PROGETTO DEFINITIVO PER LA REALIZZAZIONE DI UN IMPIANTO EOLICO IN AGRO DI LEVERANO (LE) E VEGLIE (VE), IN LOCALITÀ "MARCHIONI" E "VIGNALI" CON OPERE CONNESSE ALLA SE SITA IN NARDO' (LE)

ELABORATO		TITOLO	COMMESSA	TIPOLOGIA	
V34		RISCONTRO ALLE OSSERVAZIONI DELLE SOCIETÀ AGRICOLE	22148	D	
			CODICE ELABORATO		
			DC22148D-V34		
REVISIONE	Tutte le informazioni tecniche contenute nel presente documento sono di proprietà esclusiva della Studio Tecnico BFP S.r.l e non possono essere riprodotte, divulgate o comunque utilizzate senza la sua preventiva autorizzazione scritta. All technical information contained in this document is the exclusive property of Studio Tecnico BFP S.r.l. and may neither be used nor disclosed without its prior written consent. (art. 2575 c.c.)		SOSTITUISCE	SOSTITUITO DA	
00			-	-	
			NOME FILE	PAGINE	
			DC22148D-V34.doc	62 + copertina	
REV	DATA	MODIFICA	Elaborato	Controllato	Approvato
00	19/01/24	Emissione	Carella	Miglionico	Pomponio
01					
02					
03					
04					
05					
06

1. RISPOSTA ALLE OSSERVAZIONI GAL TERRA D'ARNEO AGENZIA DI SVILUPPO LOCALE SOC. COOP., RIFUGIO S.S. SOC. AGRICOLA, LE VIGNE DI GIOMAT SRL, AZIENDA AGRICOLA ROCCA

Figura 1. Mappatura delle aree idonee, compatibili e sensibili (Scenario 4.4.1. Parte 3 – PPTR).

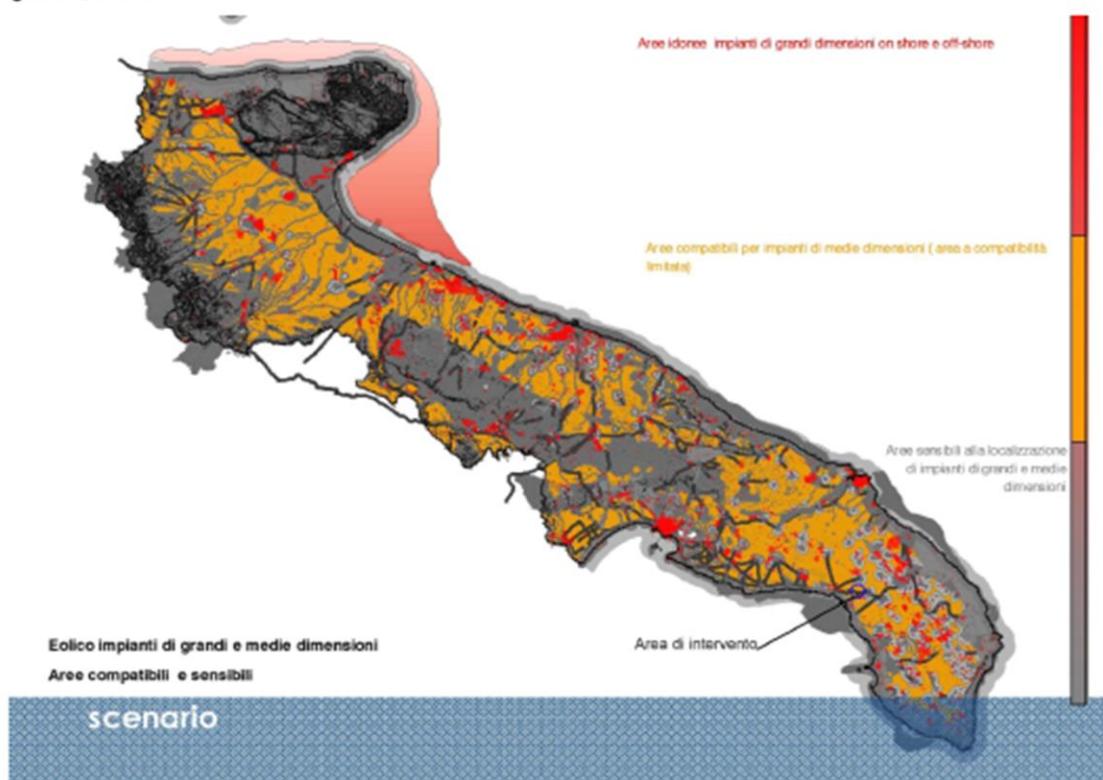
Le osservazioni pocanzi esposte trovano ulteriore conferma anche nella Parte 3 dello Scenario Strategico 4.4.1, che è un documento atto ad individuare – attraverso una mappatura in tutto il territorio regionale – tali aree, distinguendo:

- **aree idonee per impianti di grandi dimensioni on shore e off-shore (colore rosso).** Aree produttive pianificate e Bacini estrattivi;
- **aree compatibili per impianti di medie dimensioni – aree a compatibilità limitata (colore arancione).** Aree agricole, aree produttive pianificate, bacini estrattivi, campagna urbanizzata, campagna abitata;

- **aree sensibili alla localizzazione di impianti di grandi e medie dimensioni (colore grigio).** SIC SIN e SIR, SIC mare, Riserve Naturali Statali, Riserve Naturali Orientate regionali, Riserve Marine, Parchi Nazionali, Parchi Naturali Regionali, Important Bird Area, ZPS, Zone Umide Ramsar, Corsi d'acqua pubblici, fasce di pertinenza fluviale (NTA dell'AdB), aree a vincolo paesaggistico (ex L. 1497/39), Vincoli architettonici L. 1089, Aree archeologiche decretate, segnalazione Carta dei Beni + buffer di 500 m, aree con pendenza superiore al 20%, centri urbani + buffer di 1 Km, costa + buffer di 2 km (fatta esclusione delle aree a destinazione industriale), aree naturali (boschi foreste e macchie, aree umide, pascoli) e buffer di 500 m, aree a pericolosità geomorfologica molto elevata, strade di rilevanza paesaggistica reticolo idrografico, lame, gravine, geositi, doline.

Osservando la Figura 1, emerge che l'area in oggetto (cerchiata in blu) è compatibile con i soli impianti di medie dimensioni (area a compatibilità limitata), cioè quelli con aerogeneratori di potenza compresa tra i 50 kW e 1 MW. Il progetto in esame, essendo caratterizzato da impianti di grossa taglia (aerogeneratori con potenza di 7,2 MW) è pertanto incompatibile con l'area di intervento.

Dalla consultazione dei documenti ufficiali del **PPTR Approvato con DGR n. 176/2015 e successive modificazioni**, non è presente l'elaborato citato come "Parte 3 dello Scenario strategico 4.4.1", ma sono presenti esclusivamente gli elaborati **Parte 1** e **Parte 2** dello Scenario strategico 4.4.1. Si riporta di seguito uno stralcio fotografico dell'ultimo elenco degli elaborati disponibile, pubblicato sul sito della regione, in cui è possibile verificare quanto precedentemente detto:

Di conseguenza, si ritiene di non poter trovare riscontro circa la trattazione presente nell'elaborato citato.

Ad ogni buon conto, consultando gli elaborati dello Scenario Strategico del PPTR, in particolare le **Linee guida sulla progettazione e localizzazione di impianti di energie rinnovabili 4.4.1 - Parte 1 e Parte 2**, emerge che le suddette linee guida attuano una distinzione degli impianti eolici in piccola, media e grande taglia e specificano che "*Tale suddivisione è strumentale non solo all'individuazione delle aree non idonee ma anche alla definizione di aree preferibilmente idonee definite sulla base del rapporto tra le dimensioni dell'impianto e il contesto in cui si inserisce*".

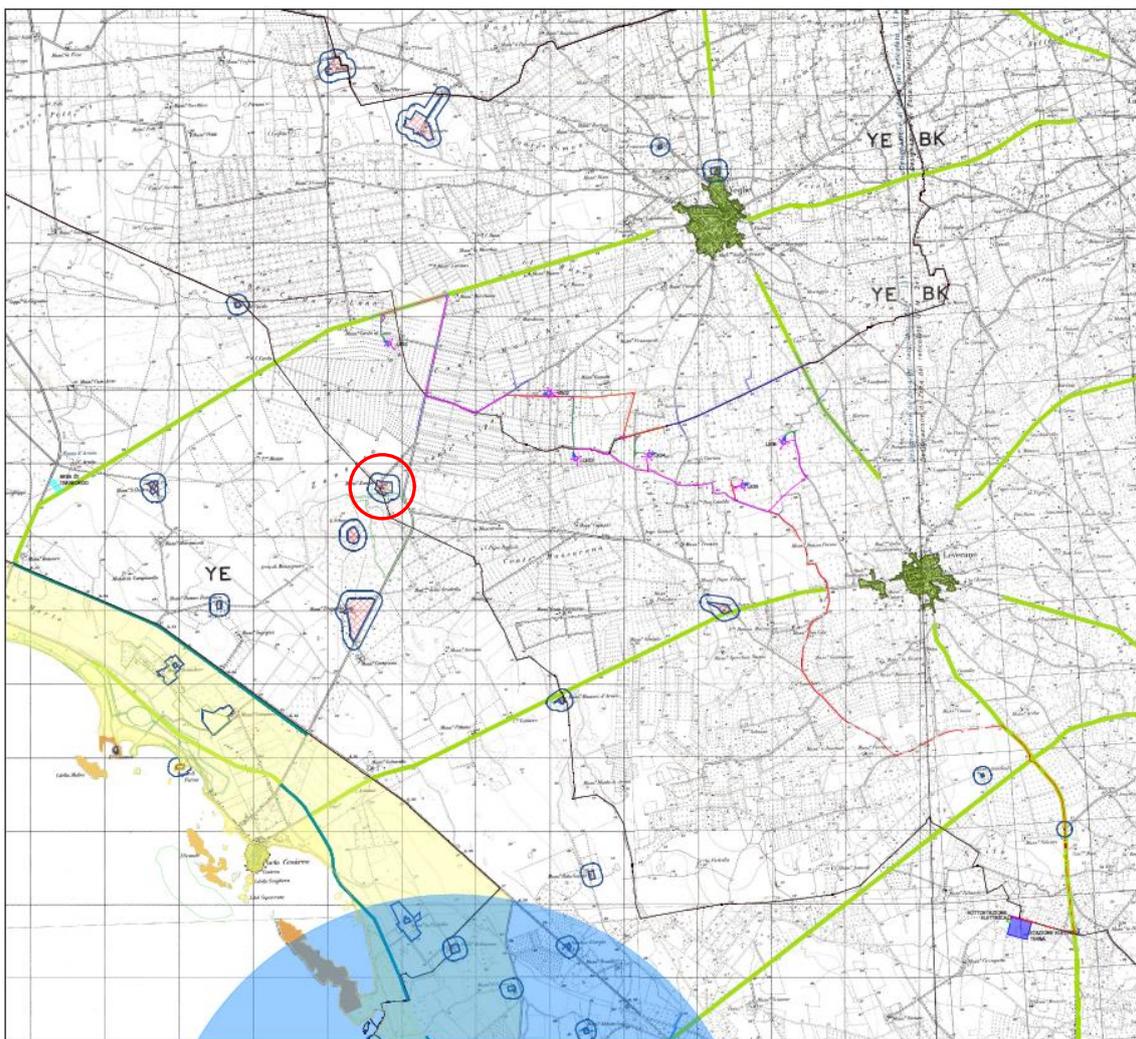
A nostro avviso nella valutazione dei terreni dove situare il parco fotovoltaico, non è stato tenuto conto del gran numero di strutture ricettive presenti. Questo per tutti noi è un grosso danno a livello ambientale, visivo e acustico.

La Masseria Zanzara è situata, rispetto all'aerogeneratore più vicino, a circa 1900 m. La valutazione degli impatti sui recettori sensibili, come le abitazioni, rispetto al rumore e alle vibrazioni che l'impianto può generare, viene condotta fino ad una distanza pari a 1000 m dagli aerogeneratori, in quanto una distanza superiore a questa determinerebbe risultati irrilevanti.

A sostegno di quanto affermato, il D.M. 10/09/2010 all'Allegato 4 "*Impianti eolici: elementi per il corretto inserimento nel paesaggio e sul territorio*" indica, appunto, alcuni criteri di inserimento e misure di mitigazione di cui tener conto durante la progettazione degli impianti eolici, tra cui al punto 6.1, il secondo capoverso dell'allegato riporta che "...studi hanno dimostrato che a poche centinaia di metri il rumore emesso dalle turbine eoliche è sostanzialmente poco distinguibile dal rumore di fondo e che all'aumentare del vento si incrementa anche il rumore di fondo, mascherando così quello emesso dalle macchine...".

La Masseria Zanzara, di cui è proprietaria la Forte Società agricola srl non risulta compresa nel buffer di 1000 m dagli aerogeneratori (dstando come detto circa 1900 m dall'aerogeneratore più vicino), pertanto non sarà in alcun modo impattata dal progetto.

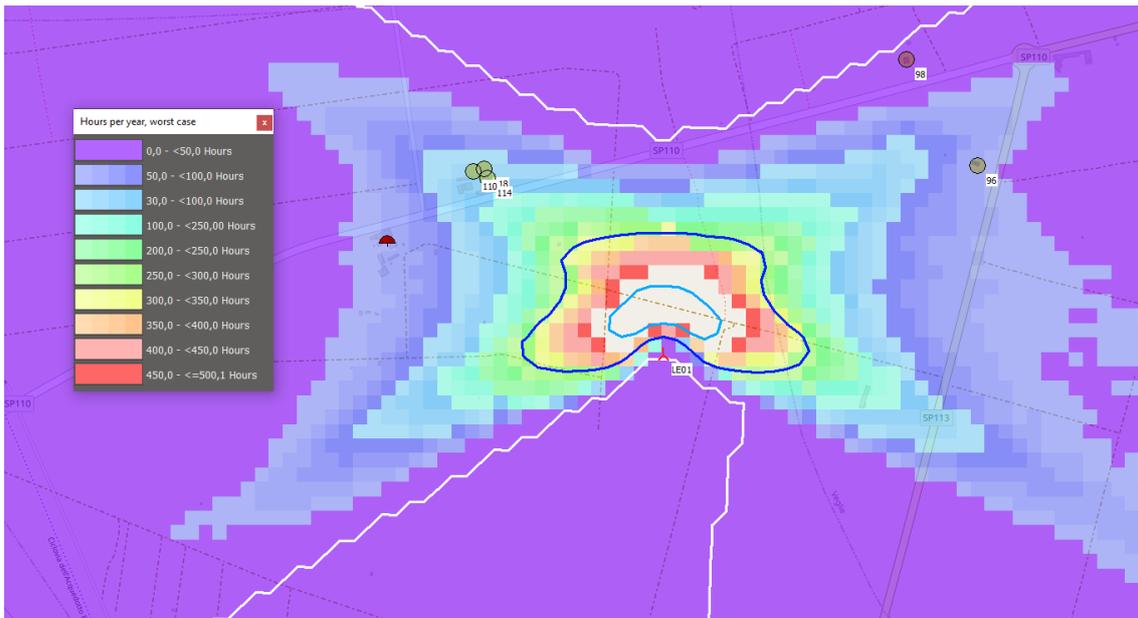
- Da una verifica dello studio delle ombre si vede che spesso, nelle ore del mattino, l'impianto fotovoltaico subisce l'ombreggiamento da parte dell'aerogeneratore, con evidente danno di produttività. I progettisti stessi, nella tavola "Studio evoluzione dell'ombra", valutano un ombreggiamento compreso tra le 100 e le 2000 ore/anno, sicuramente più vicino alle 2000 ore data la vicinanza alla torre. All'interno dell'allegato 3 "Studio impatto aerogeneratore" è visibile l'effetto dell'ombra su parcheggio fotovoltaico e area piscina.

Come si può notare nel caso della simulazione con pale, solo le ore 6:30-7:45 del mese di settembre e dalle ore 6:30 -7.30 del mese di ottobre, sono afferite da ombre.

Invece, nella simulazione senza pale, solo l'ora 6:30-7:30 del mese di ottobre, è afferita da ombre. E' stata affinato "Studio evoluzione ombre", aumentando i range di ore/anno e la Masseria Corda di Lana rientra in un range di ombreggiamento che va da 50 a 100 ore/anno. Il risultato è conforme allo studio effettuato con Helios 3D, nonostante lo "Studio evoluzione ombre" è stato calcolato con il modulo di Flickering del software WindPro. Successivamente si riporta la figura.

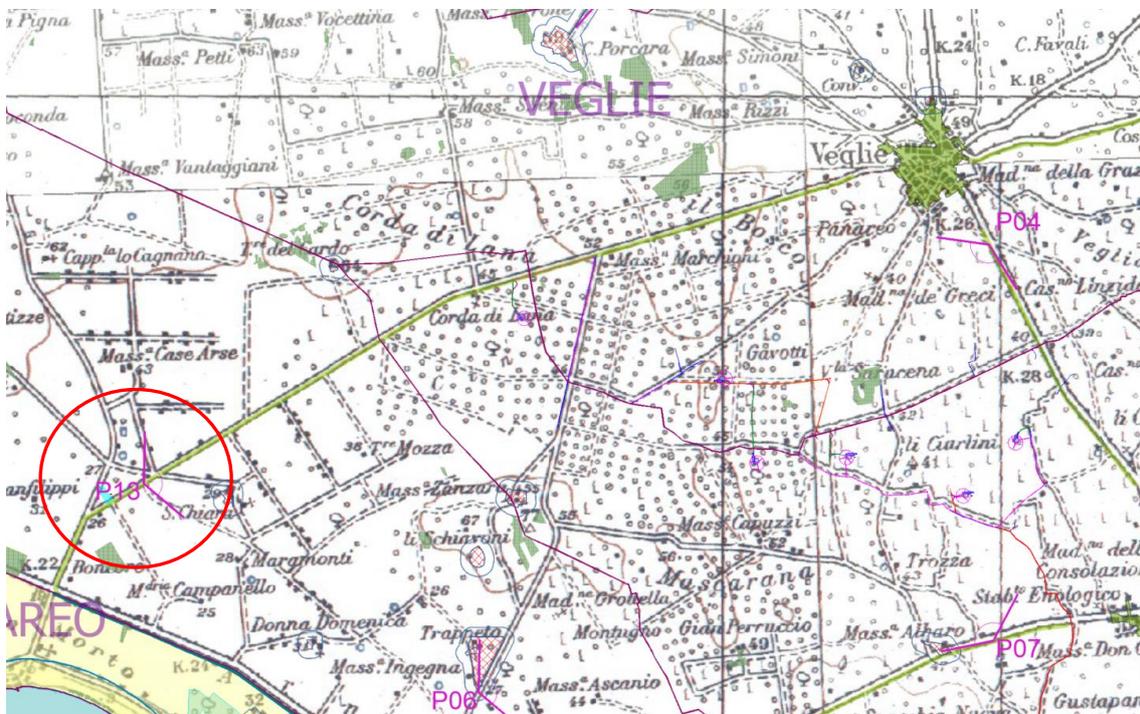
- Non pare adeguatamente valutato, a ns. avviso, l'impatto visivo sulla SP 110, distante ca. 400 m, strada riportata sul PPTR come "strada a valenza paesaggistica".

Per valutare l'impatto visivo sulla SP110 è stato realizzato un fotoinserimento (cfr. DW22148D-V10 Fotoinserimenti nel raggio di 50 volte l'altezza WTG) in corrispondenza del punto di scatto 13.
